ECAS3 VERVANGT ECAS1 – DEFINITIEVE INSTELLING VAN DE ECAS1-MAGNEETKLEPPEN

ECAS3-magneetklep 472 880 xxx 0

VERSCHILLEN TUSSEN ECAS1- EN ECAS3-MAGNEETKLEPPEN

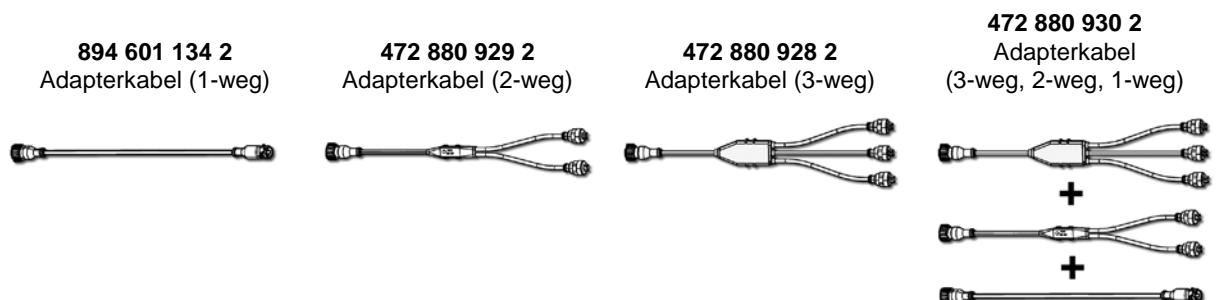
Bovendien bieden WABCO ECAS3-kleppen verdere belangrijke voordelen t.o.v. ECAS1-kleppen:

- Het verbeterde design en het montageconcept van de ECAS3-kleppen biedt meer robuustheid en betrouwbaarheid
- Verbeterde weerstand tegen water en stof betekenen betere bescherming van de ECAS3-kleppen tegen invloeden van buitenaf
- Het geoptimaliseerde design van de ECAS3-klepcomponenten levert gewichtsvoordelen op en daardoor brandstofbesparingen en/of een hoger laadvermogen
